MEMORANDO  
DSH-1221-2021

ASUNTO: **Informe Técnico del Estudio de Impacto Ambiental categoría II  
“EXTRACCIÓN DE ARENA CONTINENTAL”.**

**INFORME TÉCNICO N 113- 2021**  
**ANÁLISIS DEL ESTUDIO DE IMPACTO AMBIENTAL DE ACUERDO A**  
**SEGURIDAD HIDRICA**

Imagen satelital No.1. Fuente Google Earth. Ruta existente de acceso al proyecto.

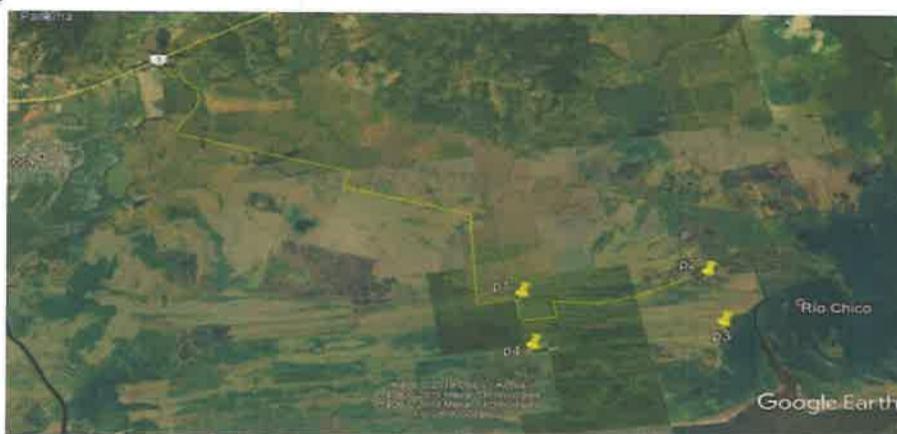
Según el EsIA se menciona que el proyecto denominado “EXTRACION DE ARENA CONTINENTAL”, se encuentra dentro de la cuenca del río Pacora, denominada con la sigla 146 del Atlas Nacional de Panamá. No se evidenciaron ríos ni quebradas dentro del área del proyecto ni en el área de influencia que puedan verse afectados por las actividades que se van a desarrollar. Los cuerpos de agua más cercanos al proyecto son el río Pacora y el río Chico y ambos se encuentran aproximadamente a 9 Km de distancia del área donde se llevará a cabo la extracción de material. (Página 18)

**EXTRACCIONES CONTINENTALES S.A.,  
CORREGIMIENTO DE PACORA, DISTRITO  
Y PROVINCIA DE PANAMÁ.**

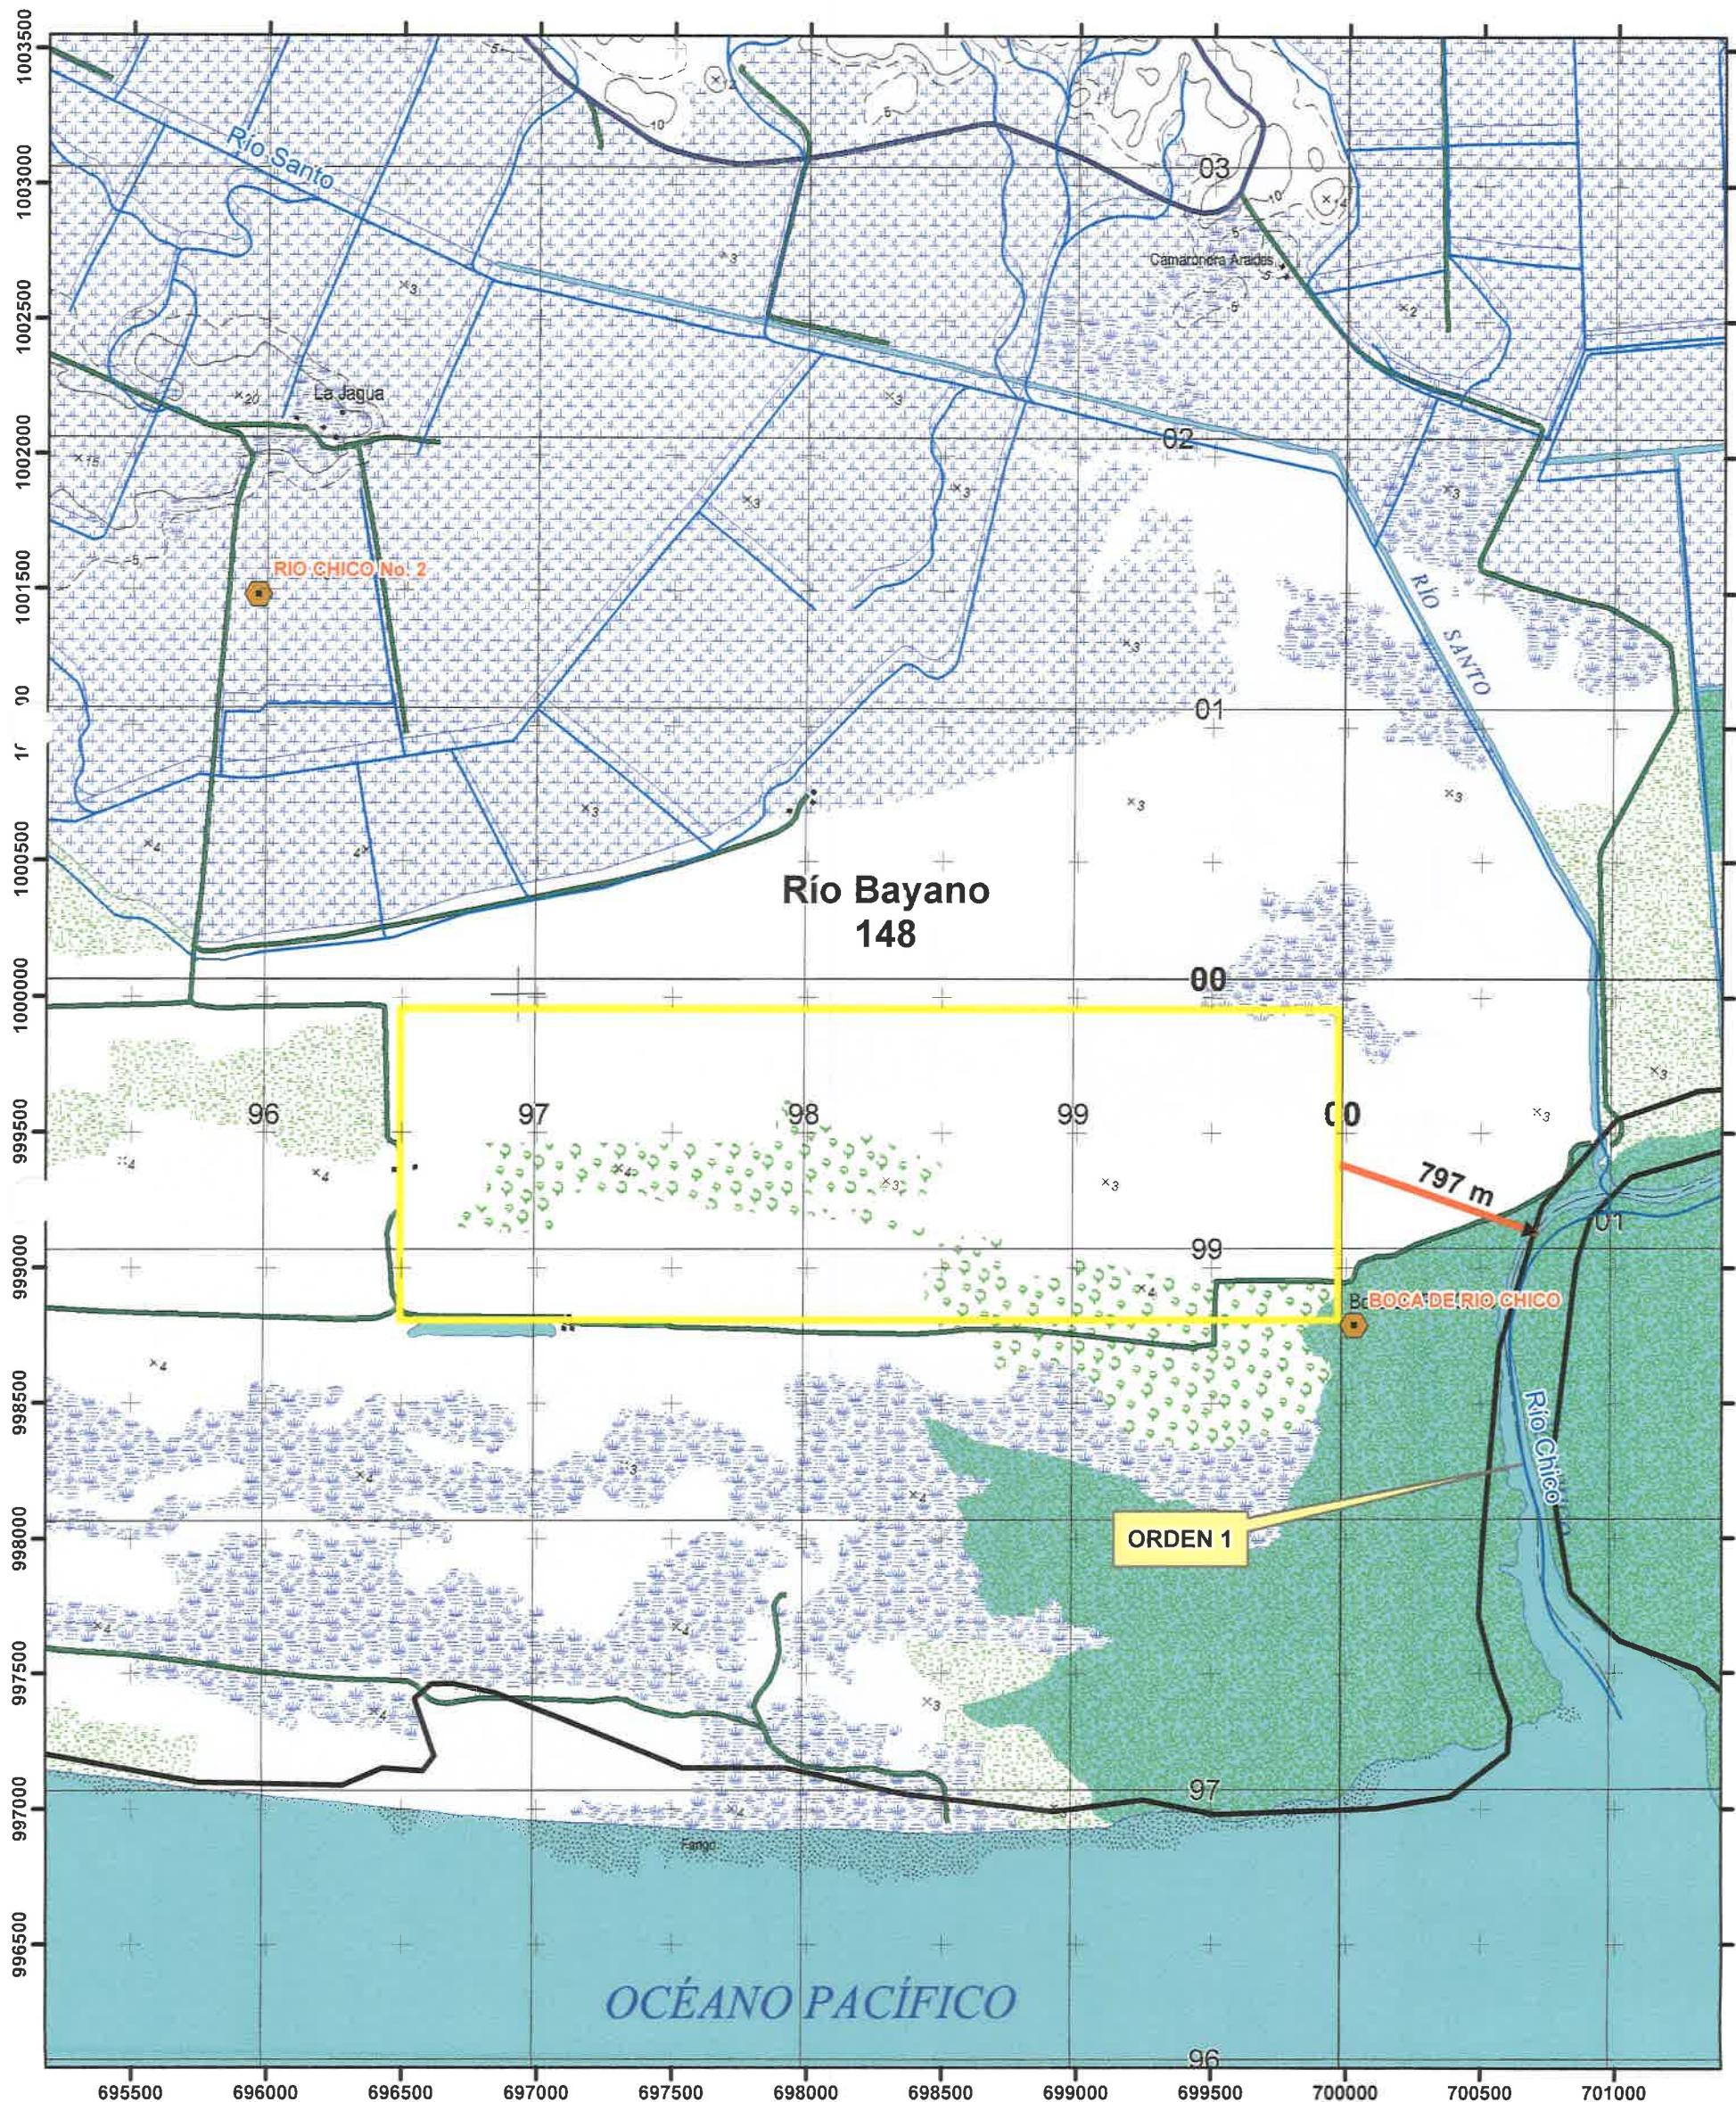
- ✓ Se le recomienda al Promotor actualizar los datos de la ubicación del Proyecto denominado Extracción de Arena Continental, que según El EsIA, se encuentra dentro de la cuenca del río Pacora, denominada con la sigla 146 del Atlas Nacional de Panamá (Página 18), por otra parte, según los datos de verificación de coordenadas revisadas en sistema SIG elaborados por el departamento de Recursos Hídrico, el Proyecto se localiza dentro de la Cuenca del Río Bayano N°.148
